SERVICE INFO – INA 0047

Náhrada napínacího ramene 534 0062 20 za 534 0340 10 pro Mercedes Actros

Obrázek 1: 534 0062 20 (nahrazené provedení)

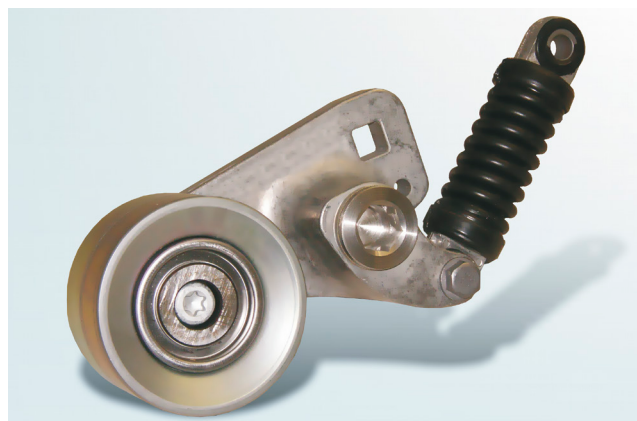
Napínací rameno 534 0062 20 (obrázek 1) se již nedodává a je nahrazeno objednacím číslem 534 0340 10 (obrázek 2).

Důležitými rozdíly jsou změněná kladka s vylepšenými vlastnostmi vedení a modifikovaná základní deska.
